Lelów, dnia 30 maja 2019 r.

GR.271.9.2019

Dotyczy: przetargu nieograniczonego na wykonanie zadania pn: „Przebudowa mostu w ciągu drogi gminnej 689003S przy młynie w Staromieściu w km 0+864”.

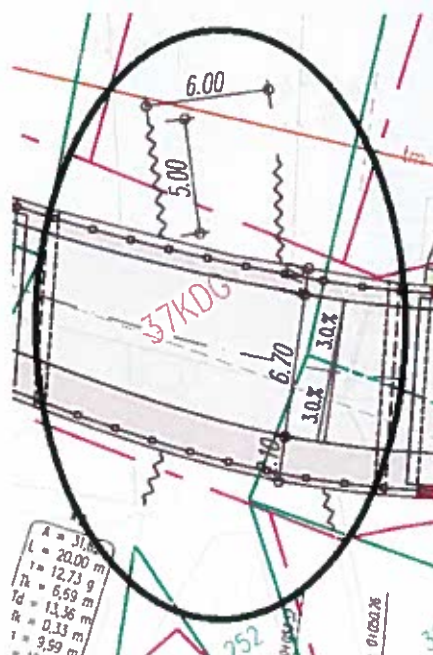
Prosimy o udostępnienie szczegółowych rysunków ścian oporowych z grodzic stalowych (oznaczone kolorem pomarańczowym i opisane jako projektowane konstrukcje oporowe), na których znajdują się takie informacje jak długości odcinków, długości grodzic stalowych, przebieg murów w planie.

Szczegóły konstrukcji oporowych z grodzic stalowych znajdują się na rysunku M-10 załączonego projektu wykonawczego.
